Redacción: D. Rutz  
Fecha: 02.08.2004

### Cubierta modificada del canal de entrada (cubo de rotor para brazo pulverizador inferior) IGV 645.0/1/2

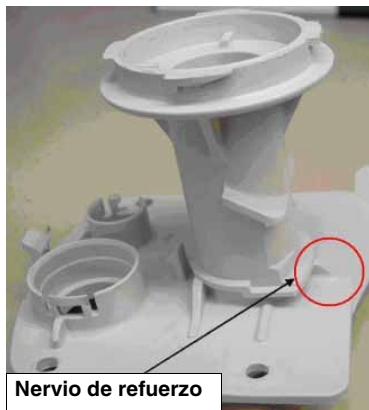
En los aparatos más antiguos (anteriores a la semana de producción 10/04) se presentaron problemas con los brazos pulverizadores tocando estos el tubo de admisión. En los aparatos más nuevos se modificó correspondientemente la cubierta.

Cubierta modificada

Cubierta antigua

**Atención** El cierre de resorte del tubo de admisión es una unión única. Para evitar daños, el sistema (compuesto por cubierta, filtro y tubo de admisión) se debería ensamblar fuera del aparato, porque de esta manera es más fácil controlar si la unión es correcta. Una vez realizado el montaje, no compruebe el punto de unión ejerciendo una fuerza excesiva para que el bloqueo no se desenclave.
